Vysvětlení a změna zadávací dokumentace č. 1

Veřejná zakázka:	Zvýšení dostupnosti komunitních pobytových služeb v lokalitě Kostelec nad Orlicí – stavební práce
Ev. č. VZ:	Z2018-008132
Zadavatel:	Královéhradecký kraj, se sídlem Pivovarské náměstí 1245, 500 03 Hradec Králové, IČO 708 89 546
Způsob zadání:	Otevřené nadlimitní řízení veřejné zakázky na stavební práce podle zákona č. 134/2016 Sb., o zadávání veřejných zakázek, ve znění pozdějších předpisů (dále jen „zákon“)

Vysvětlení a změna zadávací dokumentace č. 2

Vysvětlení a změna zadávací dokumentace č. 3

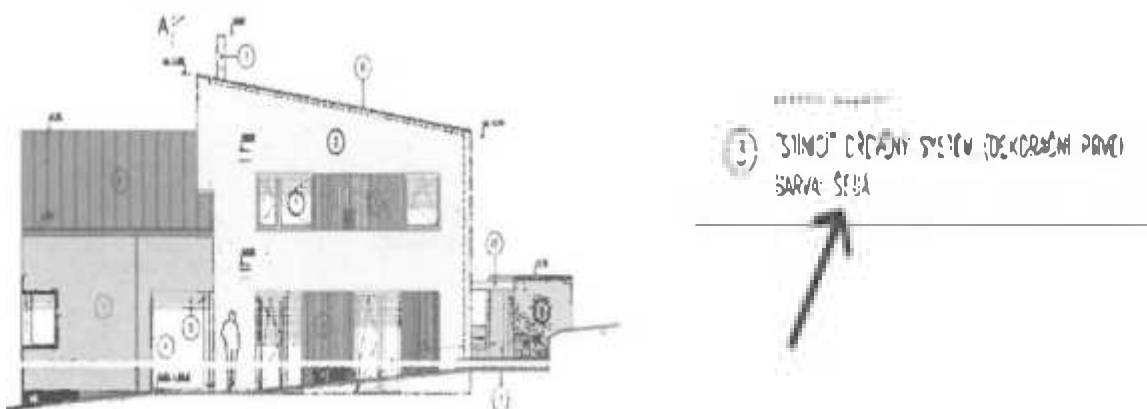
U stínící dřevěných lamel je rozpor v pohledech a rozpor ve výpisu prvků. Kde se v pohledech uvede barva šedá | předpokládá přirozeného rezednutí sibiřského modřínu| ale ve výpisu je barva OUB. Na Sibiřské modřině se používají speciální olejové nátěrové materiály, které jsou poměrně šedé. Jak se tedy má zachovat?

Uvedené stínící dřevěné lamely mají být skutečně v provedení sibiřský modřin a v barevném odstínu odpovídajícím přirozenému zesednutí. Tj. měl by být použit speciální olejový nátěr pro dosažení uvedeného vzhledu. Zadavatel uveřejňuje opravenou Tabulku ostatních výrobků, která tvoří přílohu č. 2 tohoto dokumentu (viz soubor D1_010_ARS_019_tbv_01_OI_02.pdf) a zároveň nahrazuje Tabulku ostatních výrobků ve znění před změnou provedenou tímto dokumentem.

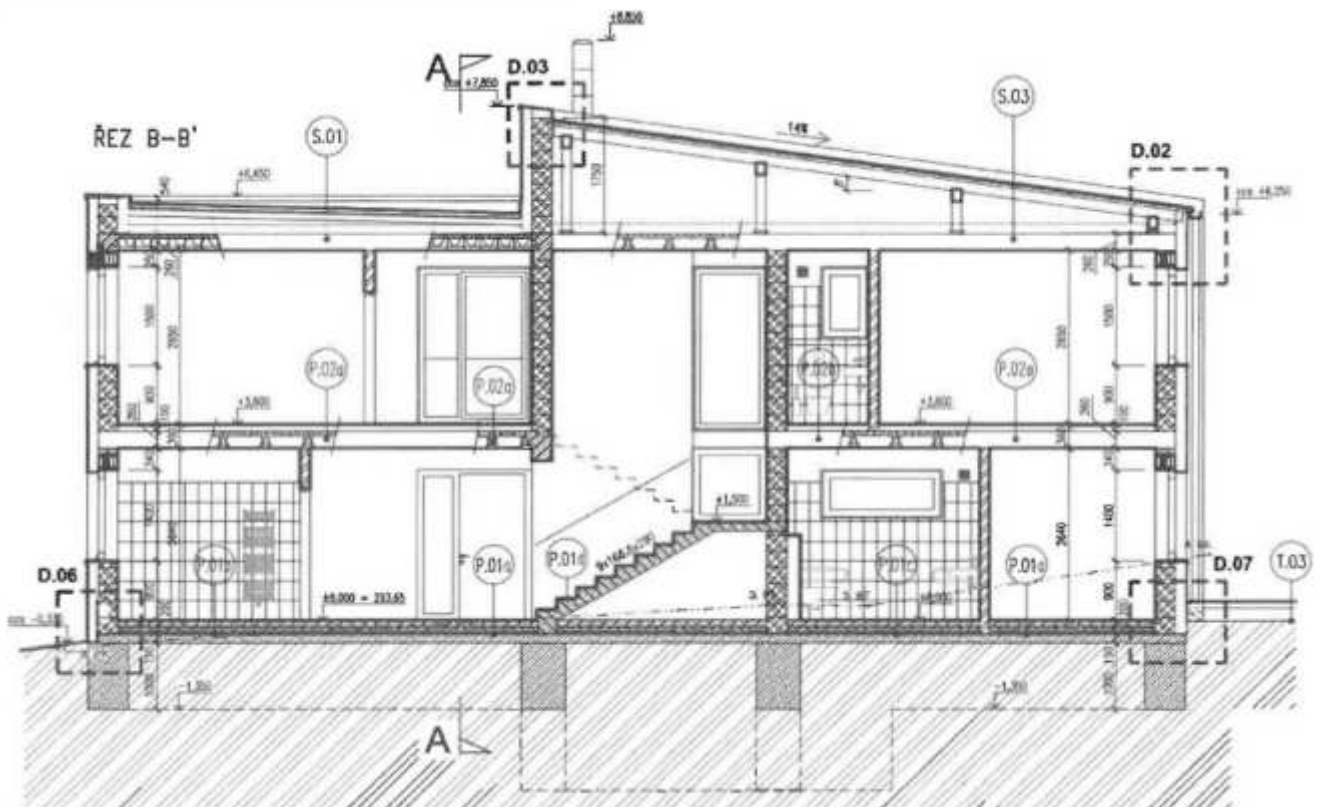
Nenalezli jsme v projektové dokumentaci přesnou specifikaci provedení palubové podlahy (položka č 128 v rozpočtu architektonicko- stavebním řešení) která by měla být dle výkresu situace označena T.03 ovšem řez nebo specifikaci jsme nenašli Nevíme tedy jaké mají být podkladové vrstvy a případné výkopy a hutnění pro ně, jaké mají být a z čeho rošty, jaká má být nášlapná vrstva a jakým způsobem uchycena a případná povrchová úprava. Jak se toto má ocenit?

Specifikace palubové nášlapné vrstvy je popsána v tabulkách skladeb pod označením T 03 (viz níže).

Rovněž je uvedená skladba T 03 zobrazena v detailu č. D 07, nebo D 08 - viz příklad níže

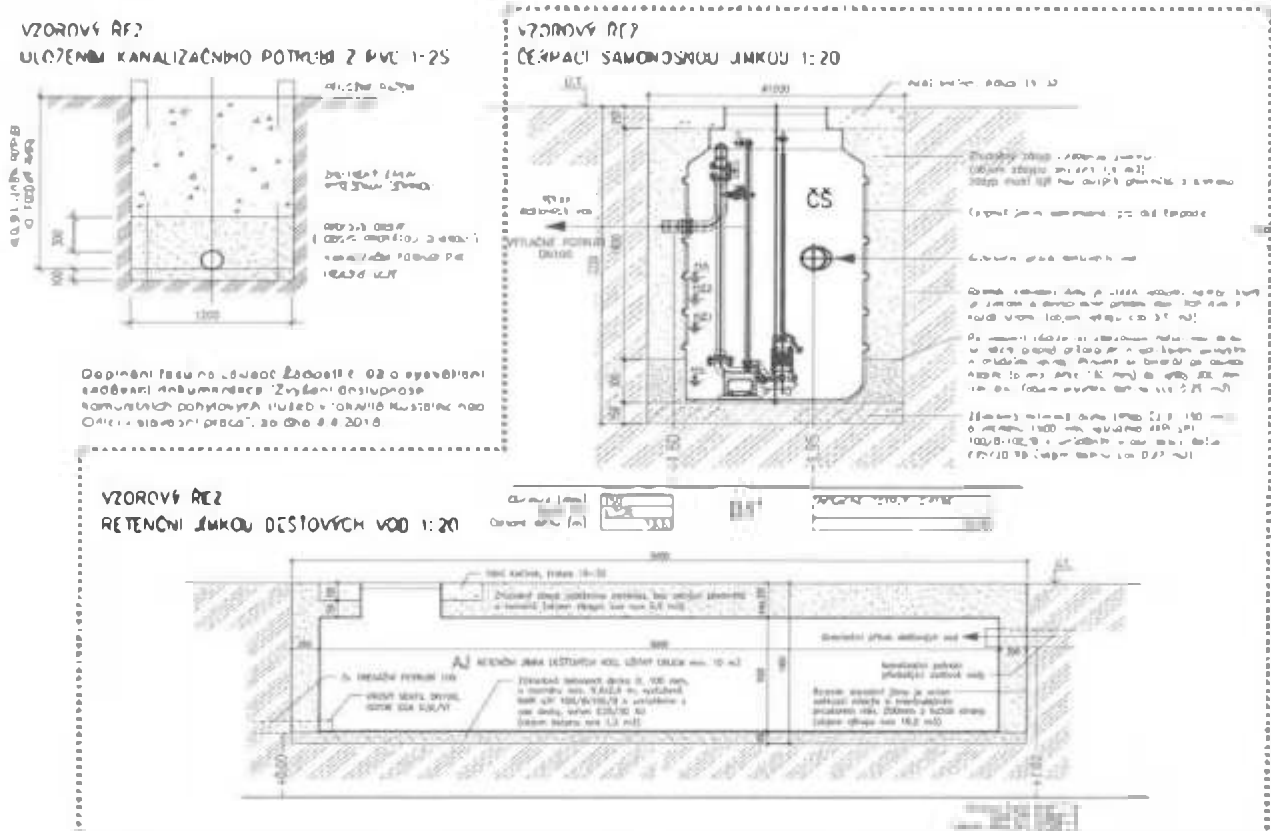
V rozpočtu ZTI - položka č. 23, Pro správné nacenění by bylo dobré aby výměry a obsah prací této položky určil rozpočtář. Poskytnete lepší rozpis položky?

Prodloužení stávající kanalizační přípojky v délce cca 1,8 m, hloubka uložení potrubí cca 2,0 m. Předpokládaná šířka (zapuštěného) výkopu 1,2 m. Objem výkopu cca 4,3 m³. Pískové lože tl. 100 mm (0,25m³). Pískový obsyp potrubí DN150 výšky 0,5m (objem 1,1m³).
